質 疑 回 答 書

- 1 件 名 蒲生第二小学校仮設教室賃貸借
2 場 所 蒲生第二小学校 越谷市蒲生旭町1番75号

越谷市 教育委員会 学校教育部 学校管理課										設計 2021.6	工事名称 越谷市立蒲生第二小学校仮設教室賃貸借	図面番号 A-06
縮尺 S: 1/200										図面名称 各階平面図

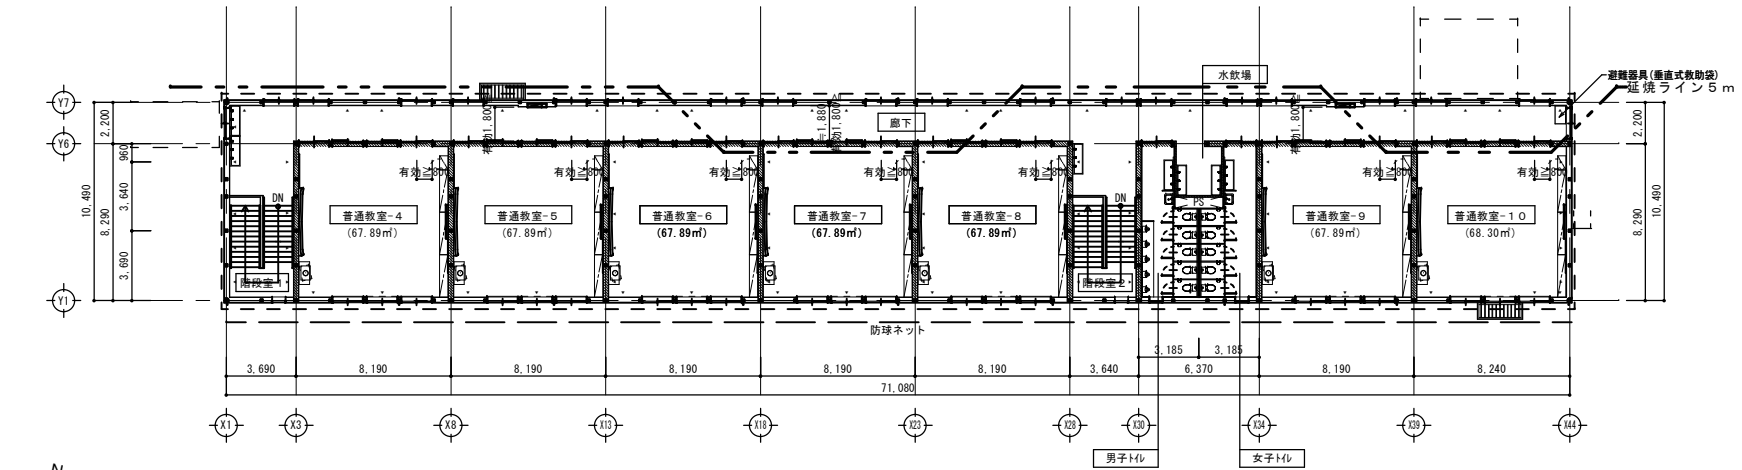
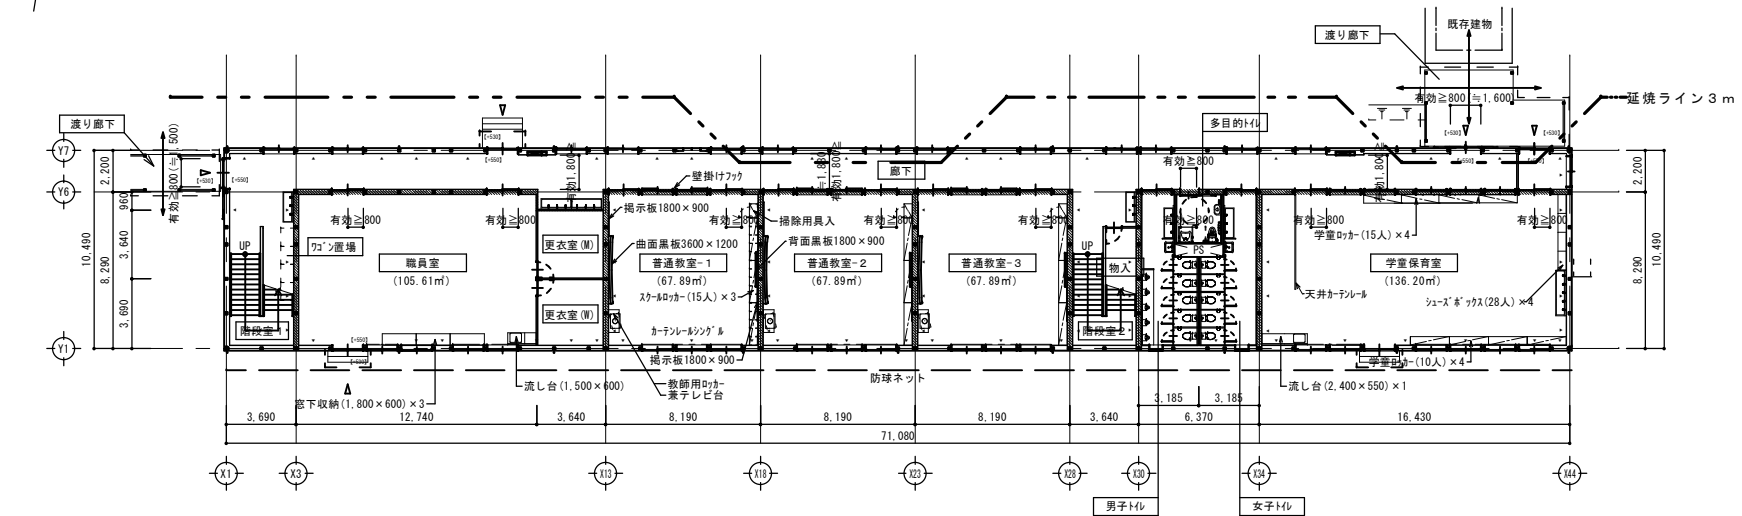
NO	質疑事項	回答内容
58	仮設許可申請は提出されるのでしょうか。提出される場合は、省エネ法、福祉のまちづくり条例、112～114条防火区画などの緩和は全て適用される物と考えておりますが宜しいでしょうか。不可の場合は詳細指示を御願い致します。 また、設備にかかる項目で条例等で定められている事項があれば指示を御願い致します。	仮設許可申請が必要です。 仮設建築物許可を受けた場合、省エネ法、福祉のまちづくり条例は適用除外となります。 防火区画について、緩和は不可とします。建築基準法を満足するようにしてください。 設備について、図面及び仕様書に記載のない事項は国土交通省監修の「公共建築工事共通仕様書」（最新版）によるものとします。
59	各室有窓判定と考えておりますが宜しいでしょうか。無窓判定室がある場合は詳細指示を御願い致します。	各室について、有窓と考えて支障ありません。
60	延焼ライン等が存在する場合は範囲について平面図にて指示を御願い致します。	別紙図面参照。
61	配線配管材料・施工方法は、プレハブ構造の仮設リース工事を前提とした下記仮設仕様で宜しいでしょうか。
